NOTAT – KONSEKVENsutREDNING KANTSTOPPER

OPPDRAg	Lundvegen – Opsjon 1	DOKUMENTKODE	10217967-RIVeg-NOT-001
EMNE	Konsekvensutredning Opsjon 1	TILGJENGELIGHET	Åpen
OPPDRAgSGIVER	Miljøpakken ved Trondheim kommune	OPPDRAgSLEDER	Erik Stokke
KONTAKTPERSON	Patrick-Mwangi Muraya	SAKSBEHANDLER	Erik Stokke
KOPI		ANSVARLIG ENHET	Multiconsult Norge AS

SAMMENDRAG

Figur 2: Sporing med lastebil kjørende fra Nertrøa ned Lundvegen og fra Lundvegen inn Jørgen Hegstads Veg. Gule linjer viser dekkene og grønne «kroppen» til lastebilen.

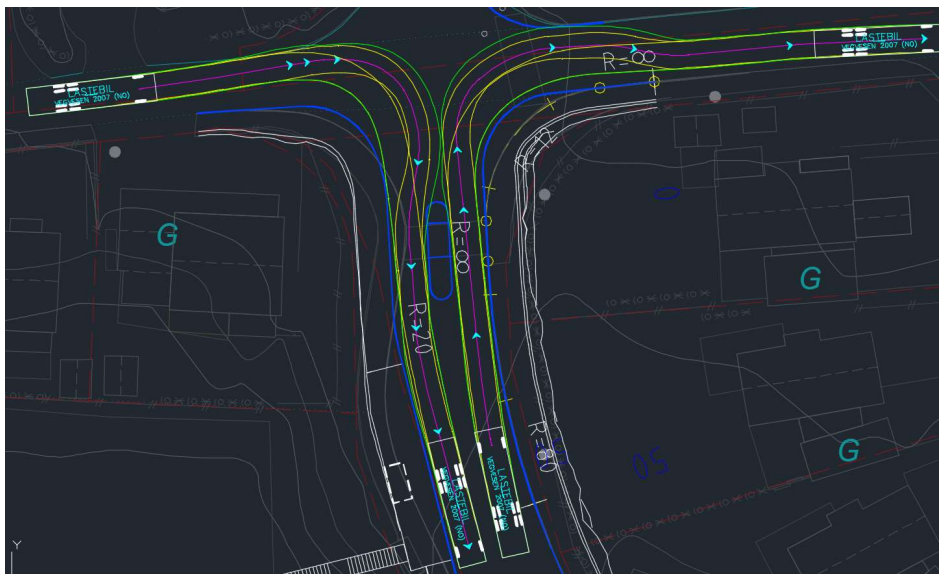
Som man kan se av figur 2 er begge kjørebeggelesene noe krevende. Årsaken er trafikkøya. Kjøremønsteret er gjennomførbart da dekkene er innenfor kantsteinlinjen, men «kroppen» på lastebilene vil henge over kantsteinslinjene på noen plasser.

Figur 3: Sporing med lastebil kjørende fra Jørgen Hegstads Veg ned Lundvegen. Dekkene i gule linjer og «kroppen» til lastebilen i grønn.

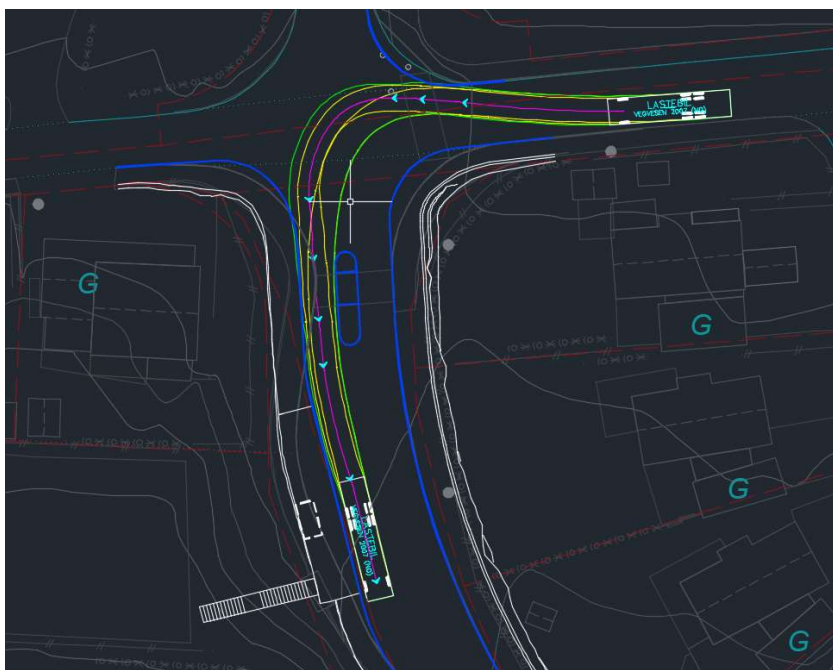
Figur 3 viser at også svingebevegelsen fra Jørgen Hegstads veg til Lundvegen er krevende. Også her er utfordringen å komme seg forbi trafikkjøya. «Kroppen» vil henge noe over kantsteinslinjene. For mange trafikanter på fortøyet kan dette være farlig, og sjåføren må være observant. Svingen er teoretisk gjennomførbar da dekkene er innenfor kantsteinslinjen, men utførelsen vil variere fra sjåfør til sjåfør og kan by på problemer.

Figur 5: Alternativ kantsteingslinje

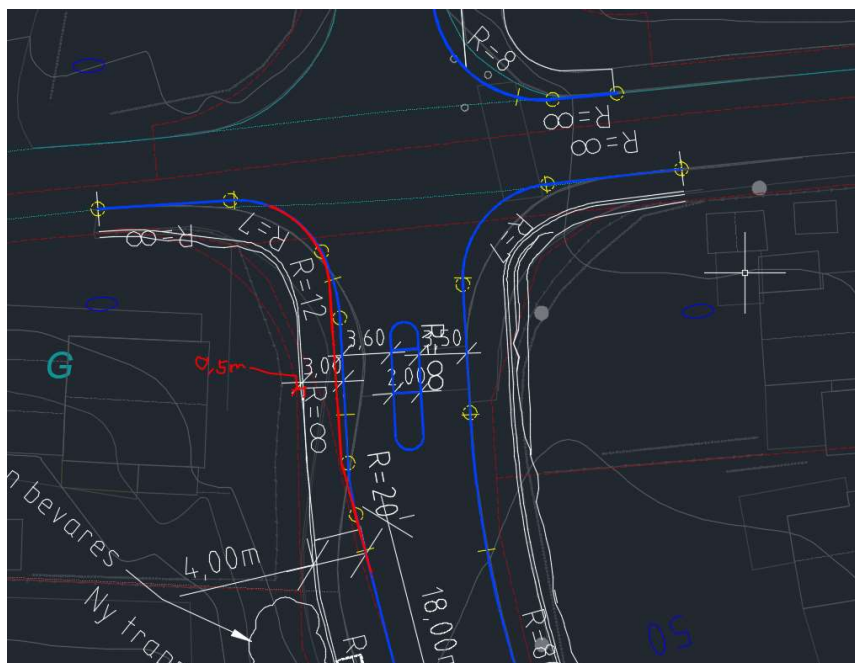
Dersom denne opsjonen skulle få gjennomslag og gå til byggeplan bør en vurdere å flytte kantsteinlinjen på vestsiden ca. 0,5m lengre ut. Se rød linje i figur 5. Da blir fortauet avgrenset mot eiendomsgrensen i vest. En oppnår da en kjørebredde på 3,75m, som også er kravet i håndbok N100 (kapittel B.3.2 Kjørefelt, s.19). Dette innebærer kjørefeltbredde på 3,25m med 0,25m kantsteinsklaring på begge sider. En må da også flytte tegnet trafikkøy vestover.

Figur 8: Bildet viser en situasjon hvor to busser står i vegbanen og et utrykningskjøretøy (brannbil med stige) må kjøre mellom.

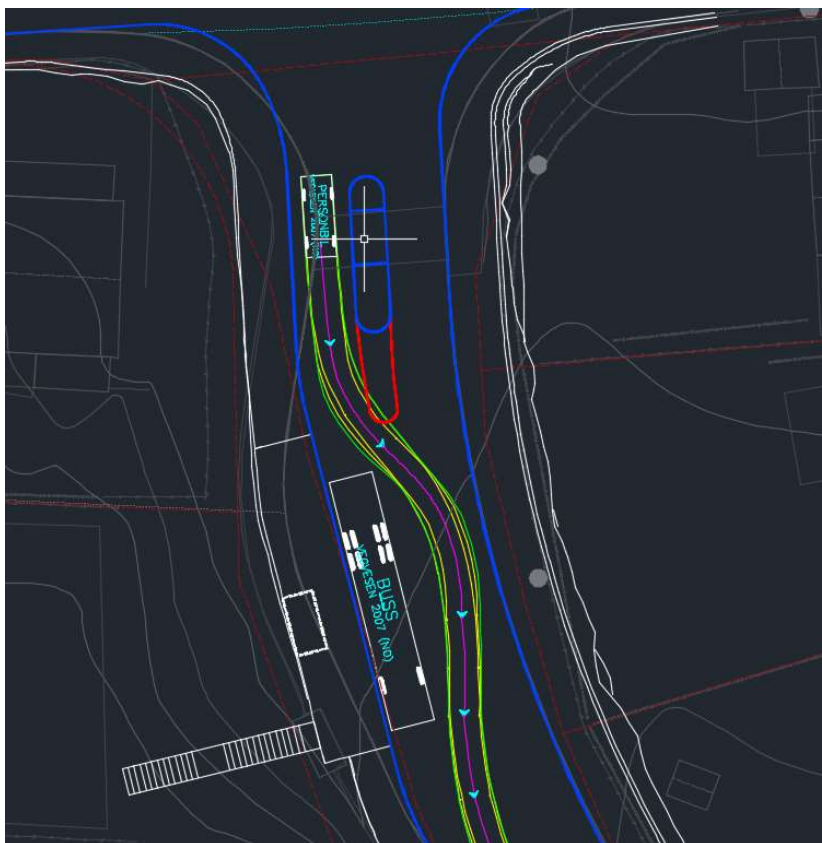
Situasjonen i figur 8 vil nok med liten sannsynlighet inntreffe, men man ser at det er mulig for en brannbil å komme seg mellom to busser ved holdeplassen. Vegbredden er her 8,5m, men kan med fordel utvides til 9,0m. Da flyttes kantstoppen som tidligere nevnt 0,5m lengre ut.

Figur 9: Alternativ utforming av trafikkø (rød linje)

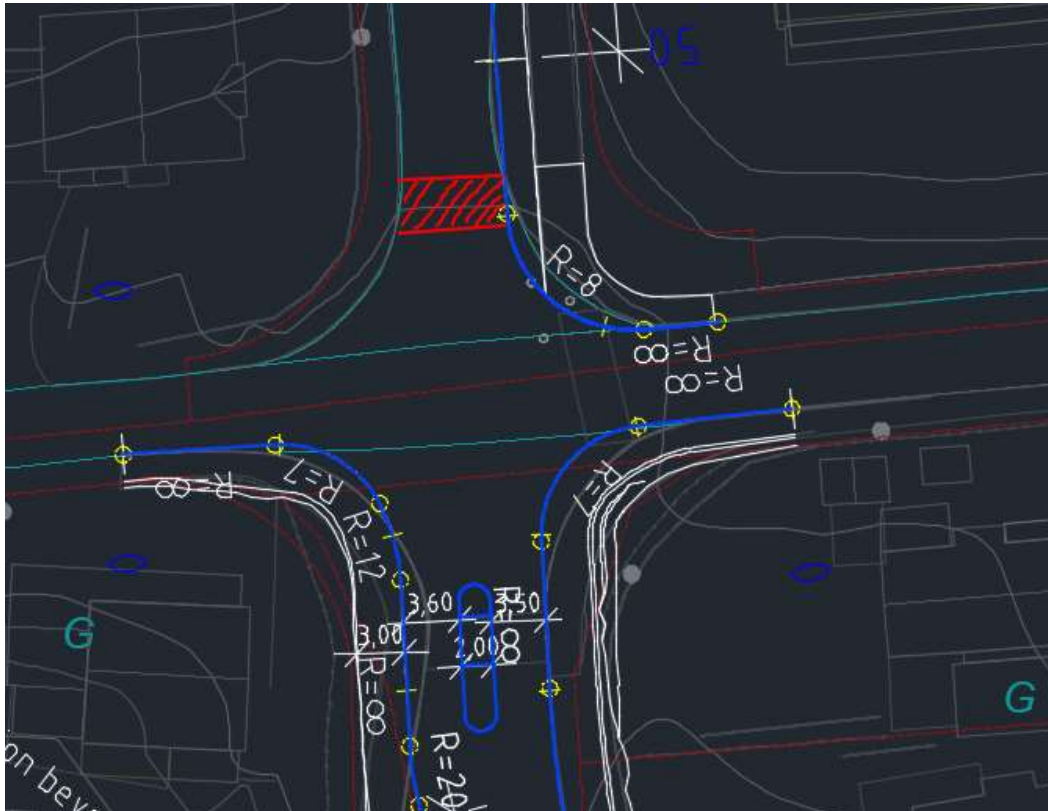
For å hindre en eventuell uønsket forbikjøring av buss med kantstein må en strekke trafikkøya 6m lengre ned i Lundvegen, slik figur 9 illustrerer. En forlengt trafikkø vil kunne vanskeliggjøre en forbikjøring, men hvis en personbil har bestemt seg for å kjøre forbi kan den klare det uansett. Dette vil dessuten begrense fremkommeligheten for utrykningskjøretøy hvis bussen skulle bli

stående med motorstopp. Godt oppmerkede sperrelinjer er et alternativ dersom man ikke forlenger trafikkøya og samtidig vil sikre fremkommeligheten for utrykningskjøretøy.

Figur 11: Aktuelle områder for snøopplager ringet rundt i rødt

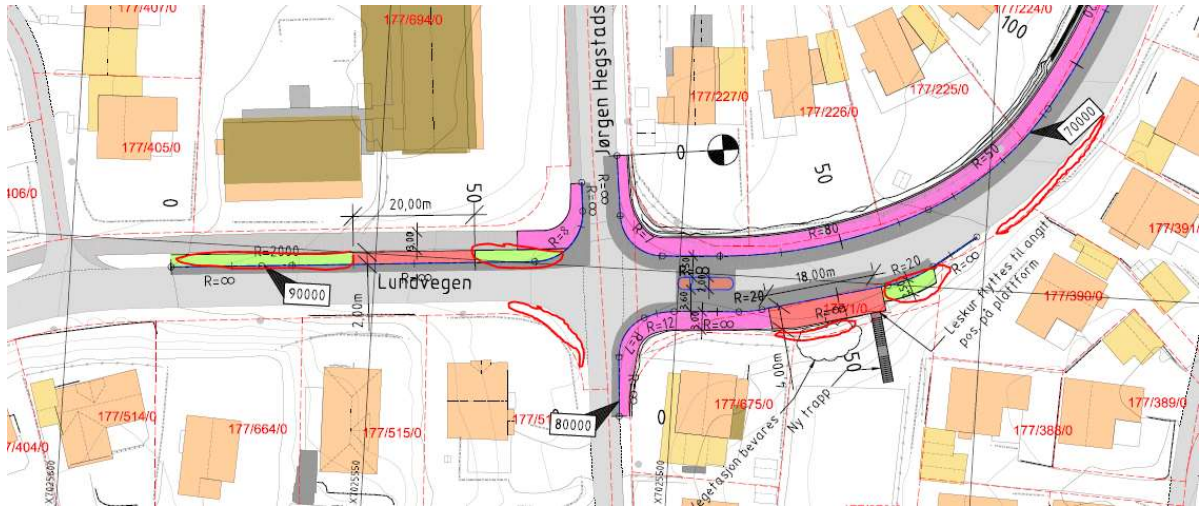
Snømengden er betydelig på Lundåsen, men som figur 11 illustrerer er det flere steder å lagre den.

På kantstopp øst blir det nå mer areal til snøopplager da lommen forsvinner. Rabatten mellom kjørebanelen og fortau revegeteres og blir ca. 2,0m bred.

På kantstopp vest blir det et areal som revegeteres på sørsiden. Arealet er ca. 25 m² stort. Snøen som ligger på plattformen kan man skufle i bakkant av plattformen.
